## 改善箇所説明図

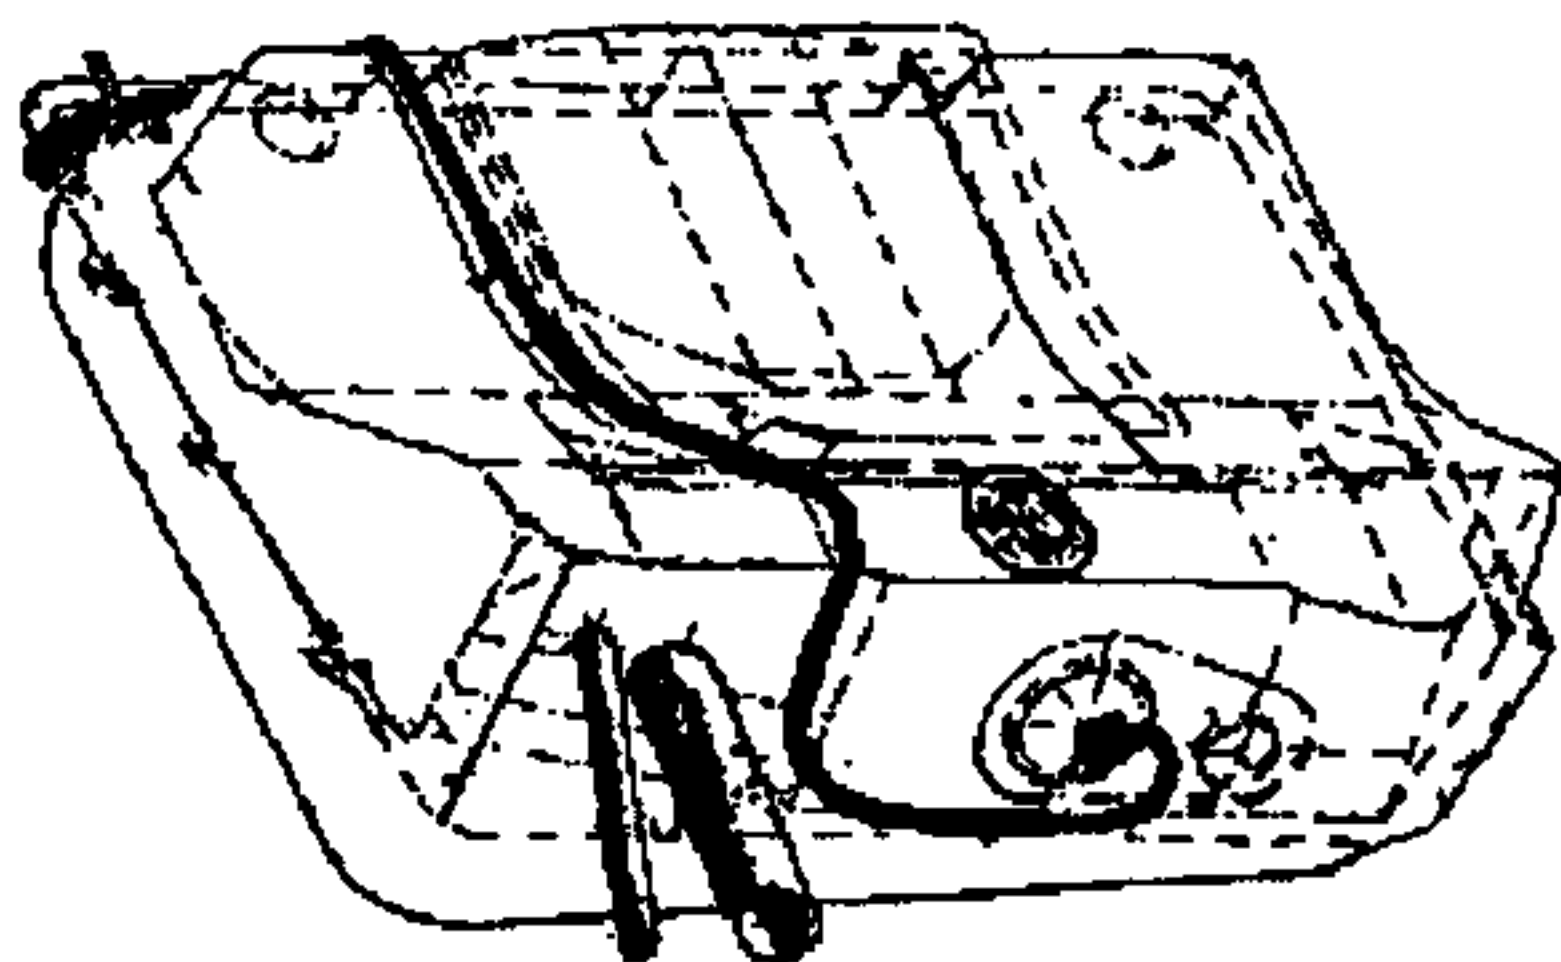
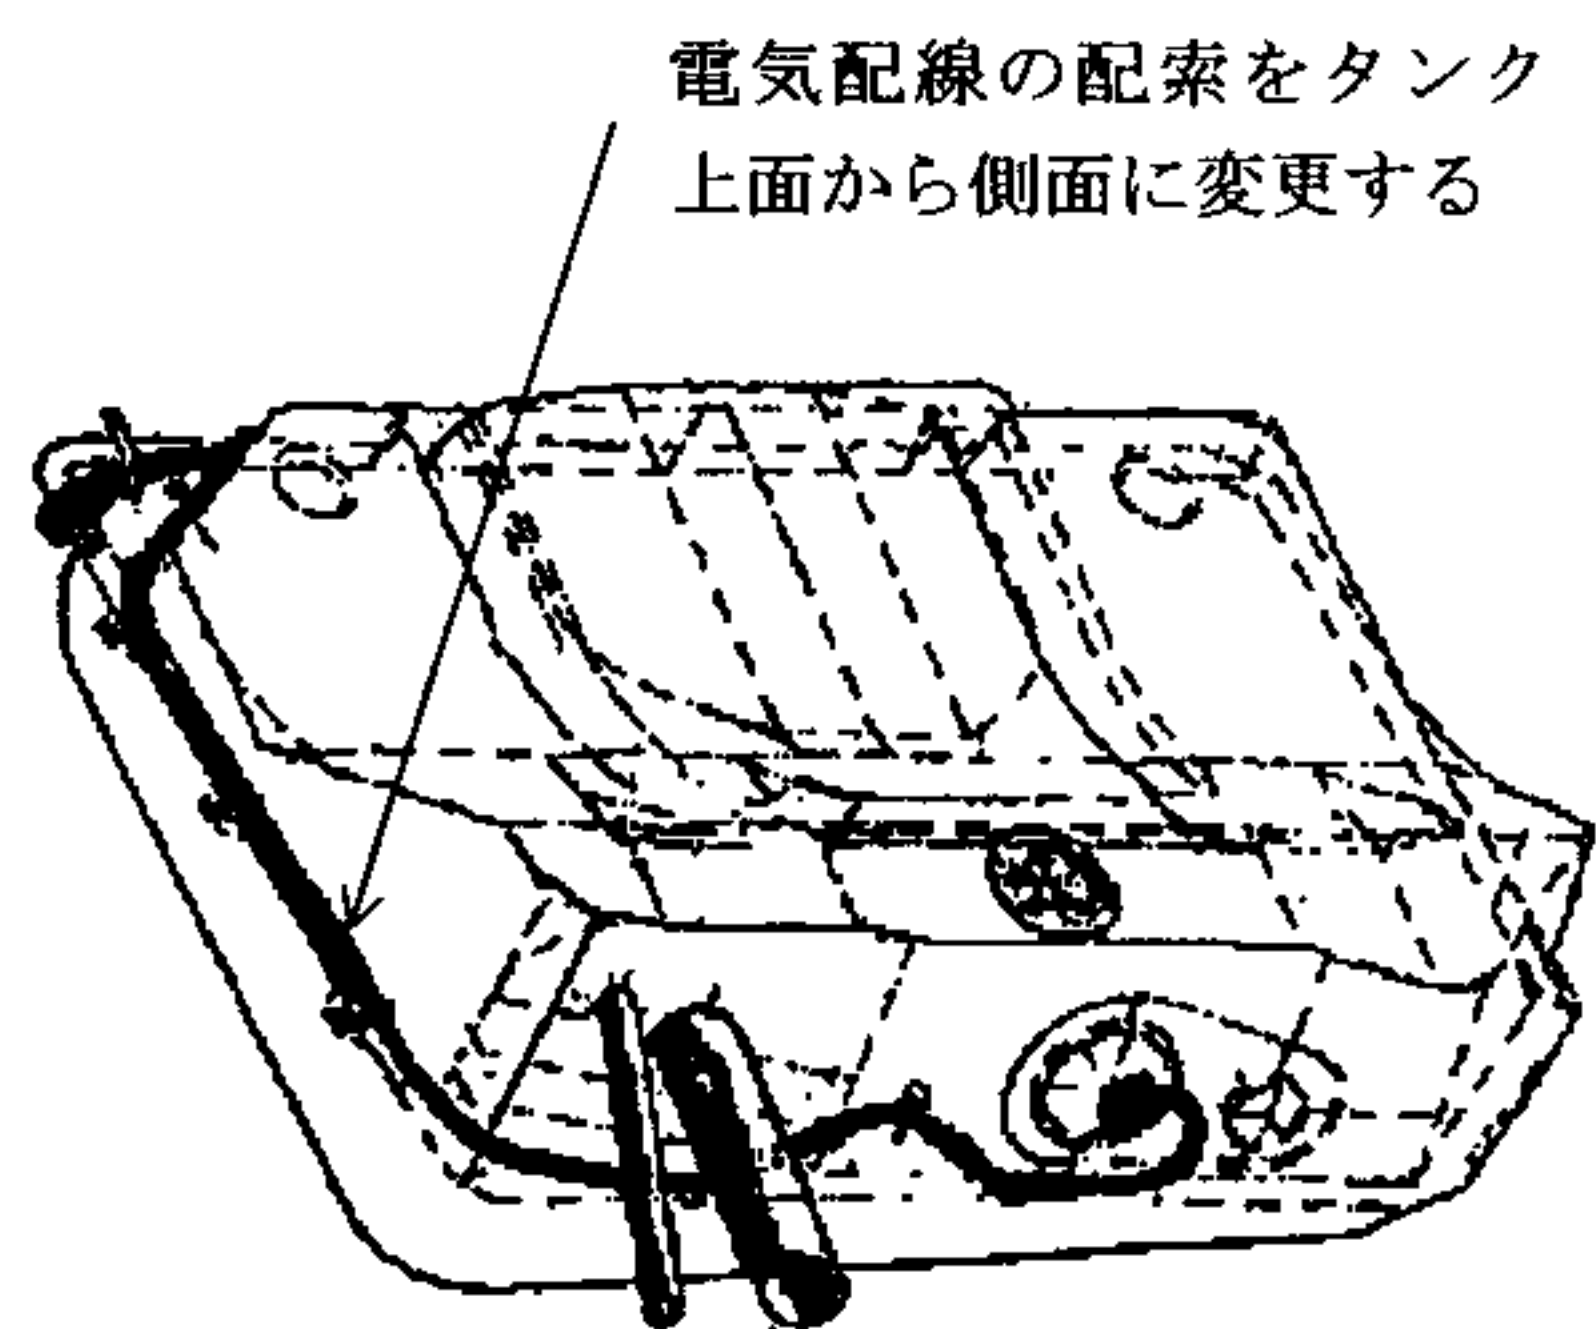
全車両、当該電気配線を新品と交換し、電気配線の配索をタンク上面から側面へ変更する。

識別：エンジンルームの銘板の右側に白または黄色のペイントを塗布する。
